# PORTO DI CAGLIARI

## ADEGUAMENTO TECNICO FUNZIONALE AL PIANO REGOLATORE PORTUALE DI CAGLIARI

Relazione tecnico - illustrativa

**Adeguamento Tecnico Funzionale**  
**PORTO CANALE**  
**Sottozona H4**  
**(Terminal Ro Ro tutto merci)**

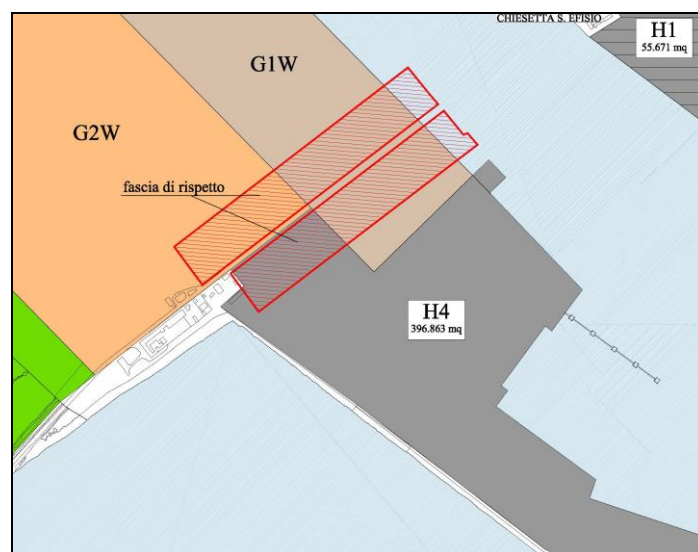
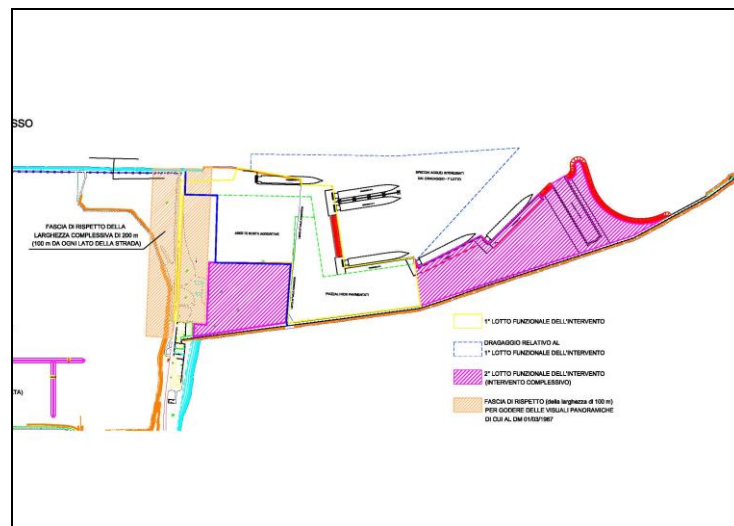
Si propone, dunque, una modifica delle Norme di Attuazione con un **incremento dell'indice di utilizzazione territoriale da 0,001 mq/mq a 0,023 mq/mq**, occorrente per i motivi suesposti ossia per garantire la funzionalità del Terminal.

A tal fine, sono state previste:

- Una Stazione Marittima, della superficie complessiva di 3.125 mq distribuita su due piani, avente un'altezza massima di 11,00 m e una cubatura di 17.200 mc circa;
- Le strutture necessarie per garantire i controlli di security e per i locali tecnici:
  - ✓ Garitte per controlli ai 4 accessi al Terminal 235 mq/cad (h 4,00 m)
  - ✓ Box per controlli ai 18 accessi alla zona di security 10 mq/cad (h 2,60 m)

✓ Cabine elettriche e di trasformazione	2.500 mq (h 4,00 m)
✓ Cabina primaria Terna Spa	250 mq

Superficie territoriale (St)	mq	396.864
Indice di utilizzazione territoriale (Ut)	mq/mq	0,023
Superficie Lorda (Sl)	mq	9.127
Altezza massima permessa nella sottozona	m	11,50

**- FASCIA DI RISPETTO DI 200 m -**

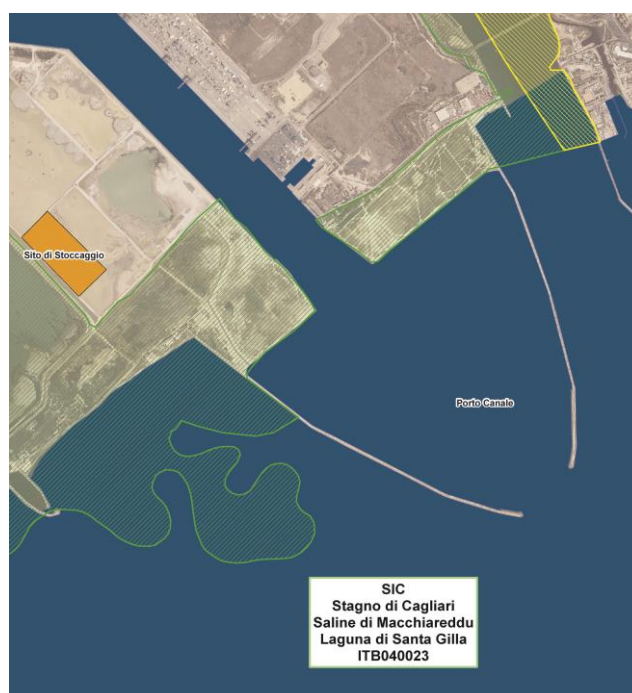
Sempre nelle Norme di Attuazione occorre prevedere una **fascia di rispetto di 100 m su ambo i lati del prolungamento della SS195**, che rimanga inedificata potendosi realizzare unicamente la viabilità di accesso al Terminal ed i relativi sottoservizi.

Ciò al fine di tener conto di quanto rappresentato dall'allora Ministero dei beni Culturali nella procedura di VIA del 1° lotto dell'intervento, che ha chiesto il riconoscimento delle qualità paesaggistiche di cui al DM 01/03/1967 che riconosce nella **"spiaggia della Plaia in Cagliari"**, [non più esistente con la realizzazione negli anni '80 del Porto Canale] *una zona di notevole interesse pubblico perché costituisce un esteso belvedere dal quale si gode la vista di un ampio specchio di mare fra i promontori di Pula e della Sella del Diavolo, nonché, verso terra, la visuale di un quadro panoramico limitato dai monti di Pula, comprendente in primo piano lo stagno e le saline dette di Macchiareddu, decreta la zona sita nel territorio del comune di Cagliari*".

Non è ammessa l'edificazione nella fascia di rispetto posta a 100 m dalla viabilità di accesso al Terminal, corrente lungo il prolungamento della SS195.

In tale area potrà essere realizzata esclusivamente la viabilità di accesso al Terminal e relativi sottoservizi per le utenze del medesimo.
